島根原子力発電所第2号機 審査資料	
資料番号	NS2-補-019 改 01
提出年月日	2022年12月14日

工事計画に係る補足説明資料

(設備別記載事項の設定根拠に関する説明書)

放射性物質吸着材の設置箇所の変更について

図1 海洋への放射性物質の拡散抑制（放射性物質吸着材）設置位置図

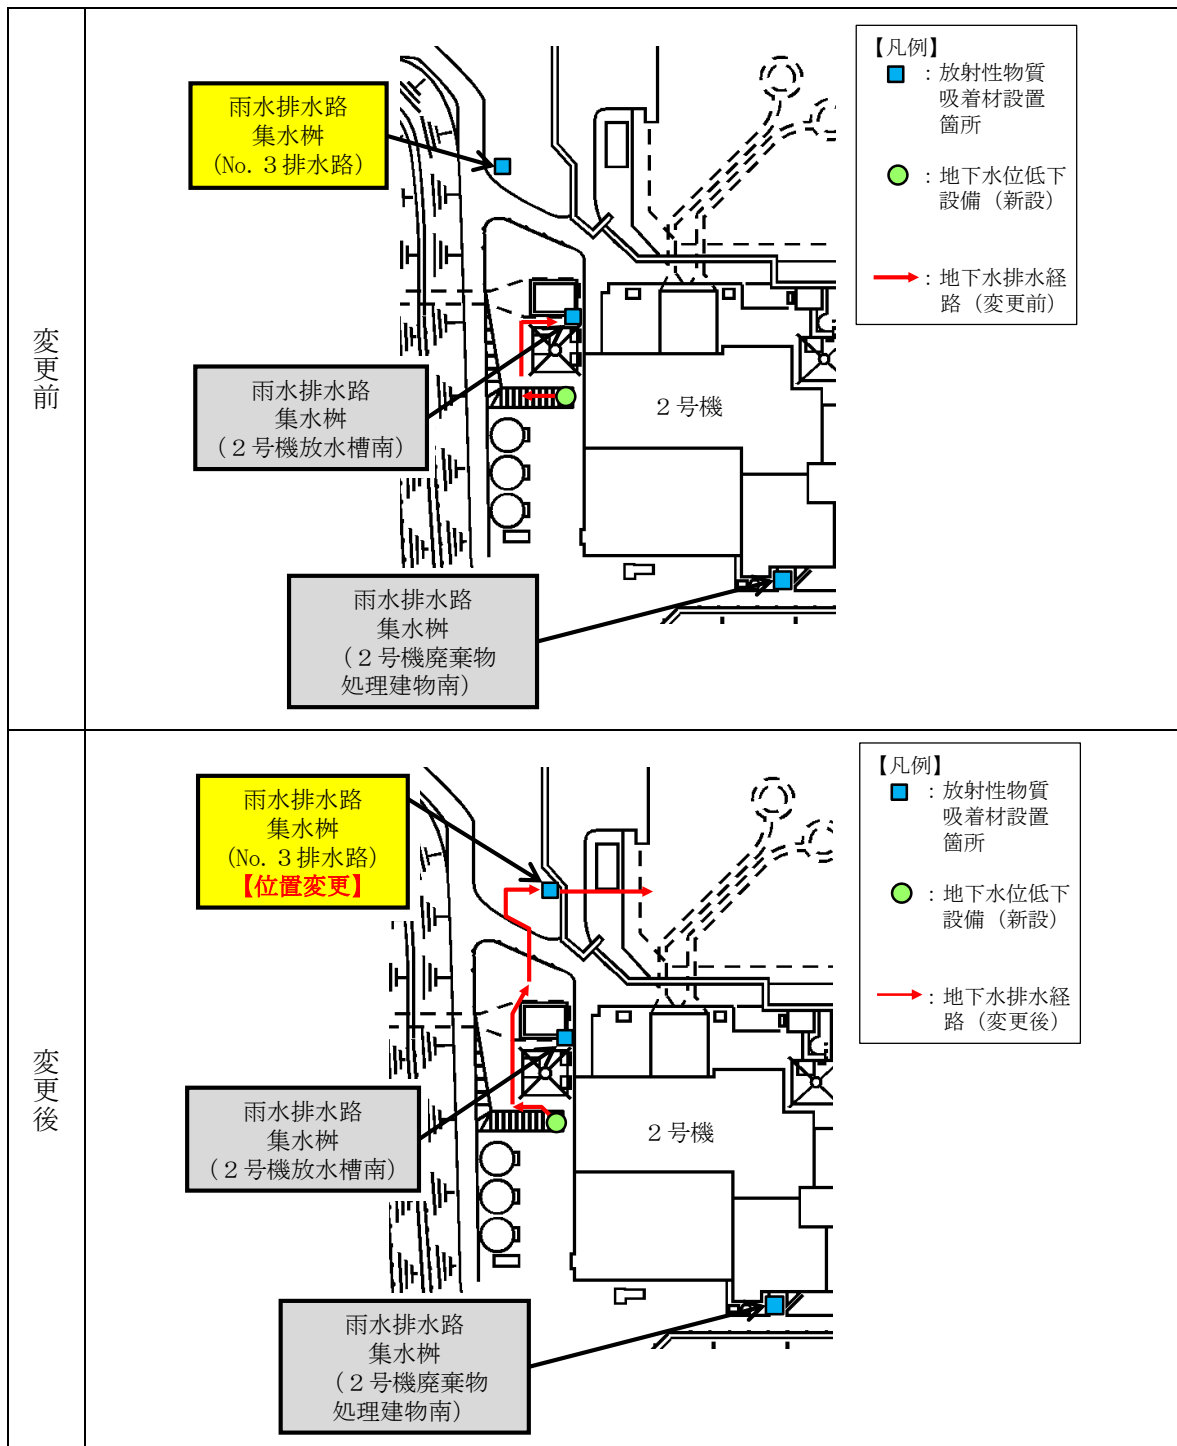
地下水位低下設備において、汲み上げた地下水を確実に海に排水するために排水経路を変更し、現状の「雨水排水路集水桝（No. 3排水路）」の下流側に雨水排水路集水桝を新設することから、放射性物質吸着材の設置箇所「雨水排水路集水桝（No. 3排水路）」を下流側の新設する雨水排水路集水桝に位置を変更する。

雨水排水路集水桝（No. 3排水路）の設置位置を変更し、放射性物質吸着材の重量も変更する。また、詳細設計に伴い雨水排水路集水桝（2号機放水槽南、2号機廃棄物処理建物南）に設置する放射性物質吸着材の重量も変更する。なお、合計設置箇所数（3箇所）及び設置箇所名称の変更はない。変更内容を表1に、設置位置図を図1に示す。

図2 海洋への放射性物質の拡散抑制手順の流れ

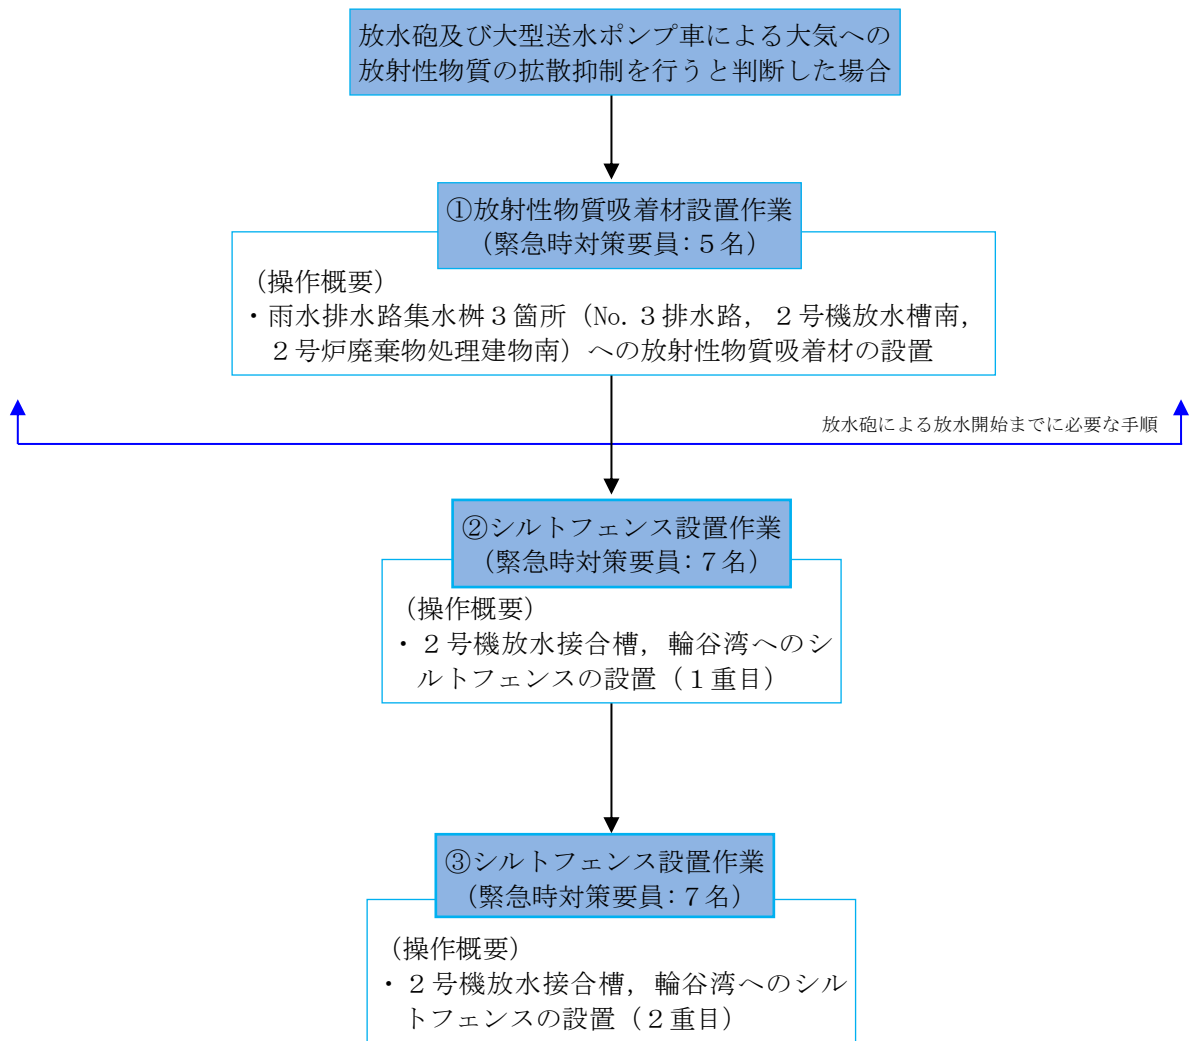
図2に示す海洋への放射性物質の拡散抑制手順の流れに示すとおり、放射性物質吸着材の設置完了をもって「放水砲及び大型送水ポンプ車による大気への放射性物質の拡散抑制」の放水開始作業を実施するが、2.(2)に示すとおり設置作業時間の変更はないことから、放水開始作業に影響はない。
